Departamento: **MEDIO AMBIENTE**

Expediente: **001/2021/13725**

Asunto: **CONSULTA SUBDELEGACION PLANTAS SOLARES FOTOVOLTAICAS**

INFORME MEDIOAMBIENTAL

Imagen del visor de la Conselleria con todas las líneas de evacuación proyectadas en la zona próxima a la Torreta-Pantano y subestación SET ELDA

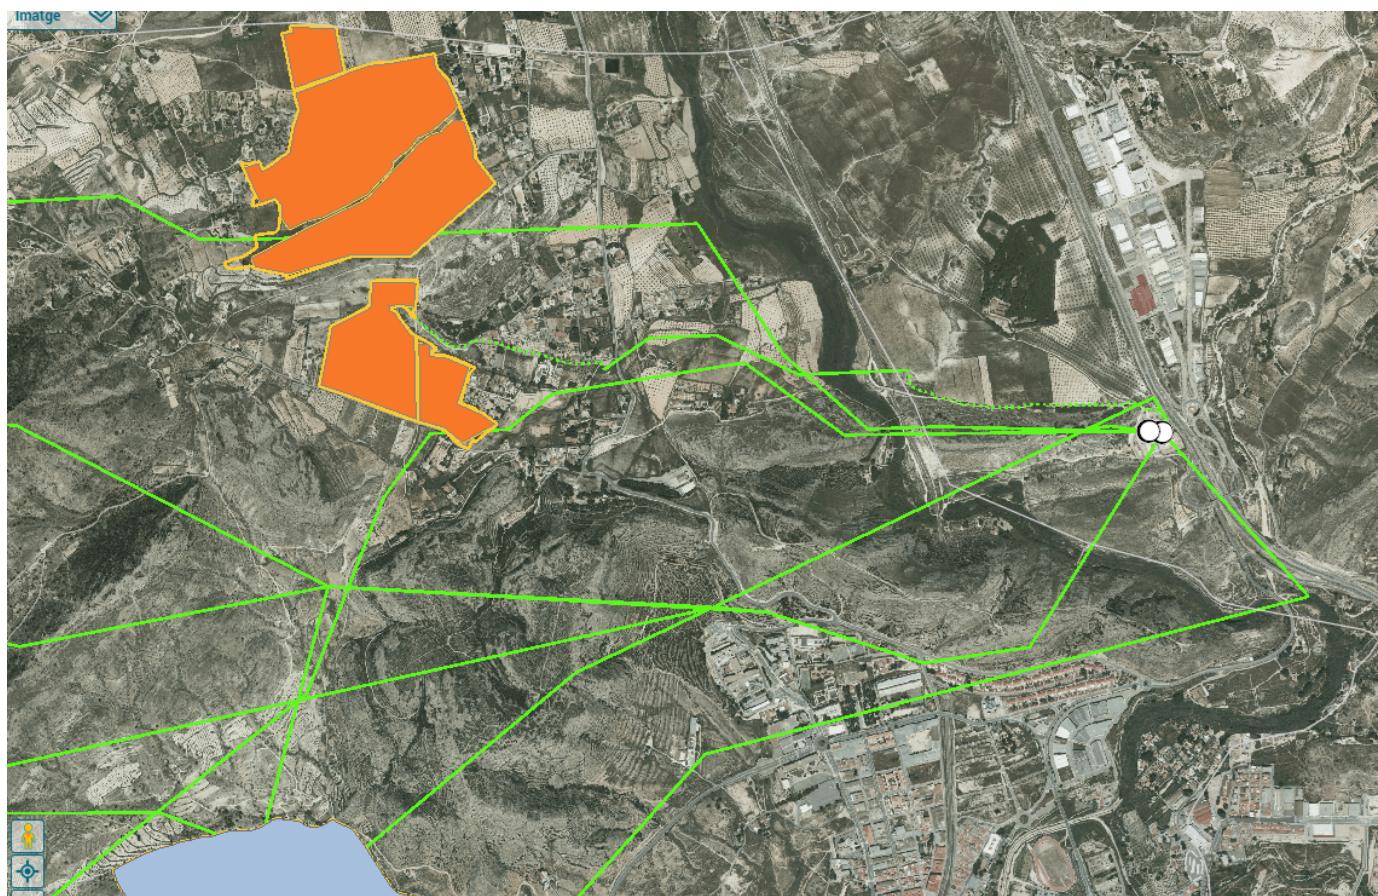
- Se ha consultado el visor de la cartografía temática de la Generalitat Valenciana y, aunque sin carácter vinculante, se ha podido comprobar que existen otras lineas de evacuación de plantas fotovoltaicas proyectadas o en tramitación en las proximidades de las de este proyecto. A pesar de que algún trazado podría tener un impacto ambiental asumible, lo que no tiene sentido es que se realicen 6 tendidos eléctricos a escasos metros unos de otros para acceder al mismo punto de vertido a la red (ver imagen inferior). Ante una ausencia de planes o programas por parte de la administración autonómica que estudien el conjunto de impactos que la suma de diversos proyectos individuales causan en el entorno natural y social, cabe por parte municipal pronunciarse, al menos, sobre el trazado que menor impacto genera en el entorno de este punto de máxima confluencia de lineas y que los proyectos que posteriormente sean informados enlacen con ese último tramo a fin de evitar efectos acumulativos sobre el paisaje, los espacios naturales protegidos y otros factores.

3. que en cualquier caso se evite la instalación de apoyos para las líneas eléctricas de evacuación en La Torreta, que constituye suelo urbano, red primaria de zonas verdes
4. que el tramo final de la linea de evacuación hacia la SET ELDA que transcurre al norte de los montes de La Lobera, al norte de la Torreta y el punto de paso sobre el río Vinalopó (detallado en el punto 2) se establezca como itinerario común para otras líneas de evacuación de similares características a fin de evitar multiplicidades de líneas y mayores impactos paisajísticos y ambientales al territorio.
